## NOTE EXPLICATIVE

IND #C 14.11.2025

Demande de permis d'urbanisme :  
Régularisation d'un immeuble de rapport  
& changement d'affectation du bâtiment arrière

Rue Felix Bovie 25 - 1150 Ixelles

- Fermeture de la cour entre le bâtiment avant et le bâtiment arrière

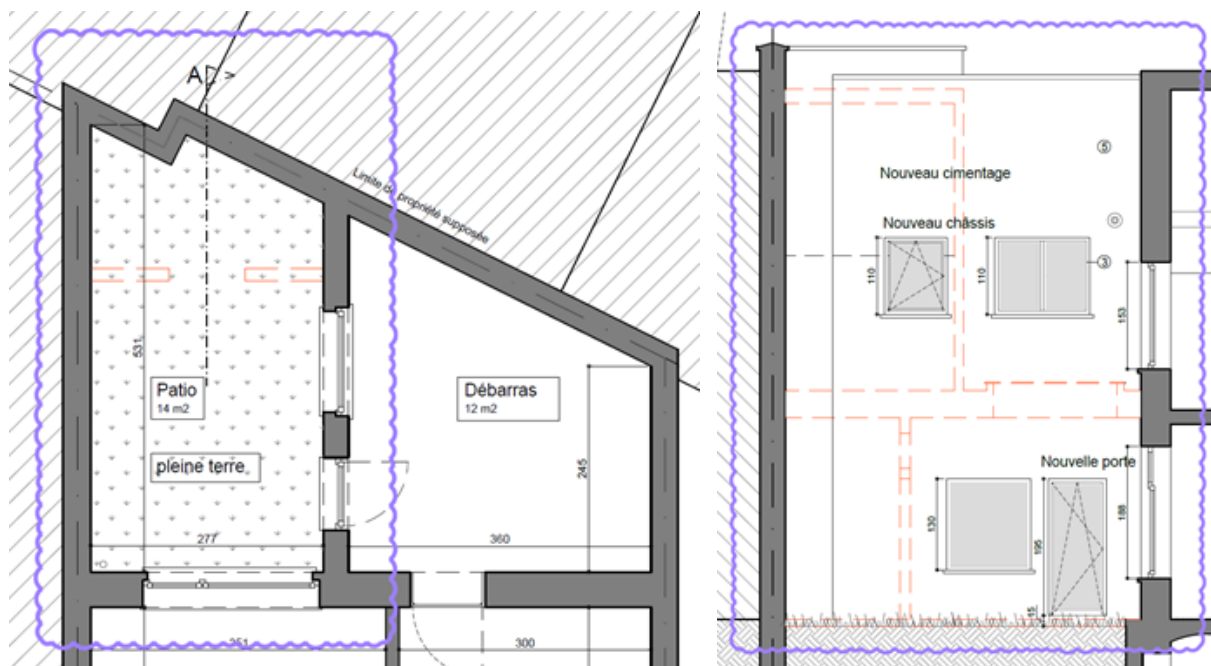
La fermeture d'une partie importante de la cour entre les 2 bâtiments (+/- 13m<sup>2</sup>) est autorisée par un permis précédent (1945/86).

La fermeture complète du passage est conforme aux prescriptions du RRU car il ne dépasse ni en profondeur, ni en hauteur les bâtisses voisines. Cette fermeture permet de créer un passage couvert, à l'abri des intempéries, vers le bâtiment arrière et permet un 2<sup>ème</sup> chemin d'évacuation pompier via la plateforme.

### Le bâtiment avant

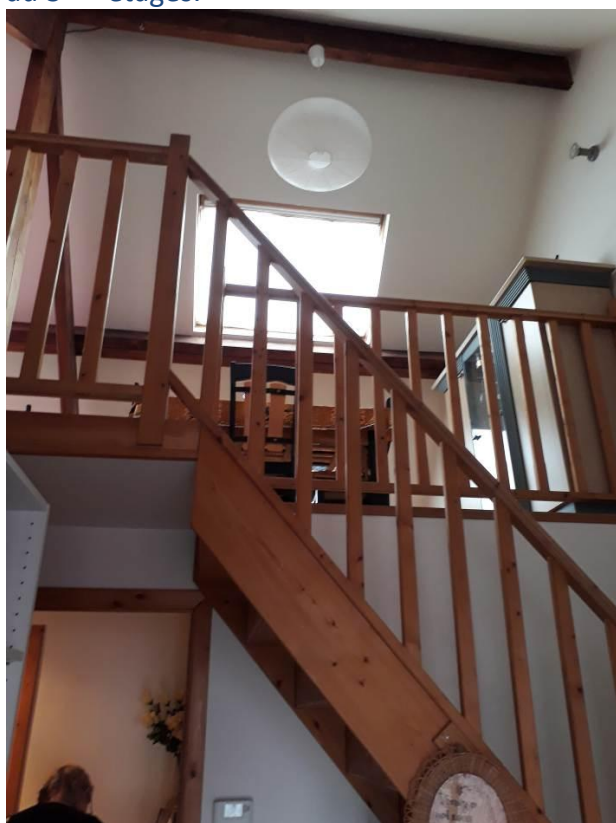
Le volume du rez-de-chaussée est occupé par un bureau et aux étages, il y a les logements. Si ceux du 1er et du 2ème sont d'origine, un 3ème logement a été créé dans le généreux volume des combles.

Une lucarne a été créée pour donner une vue vers l'intra-îlot au niveau de la cuisine salle-à-manger qui forme un tout avec l'espace salon en mezzanine. Les nombreuses fenêtres de toit apportent la lumière naturelle dans tout le séjour. Les chambres et salle-de-bains sont au 3ème étages.
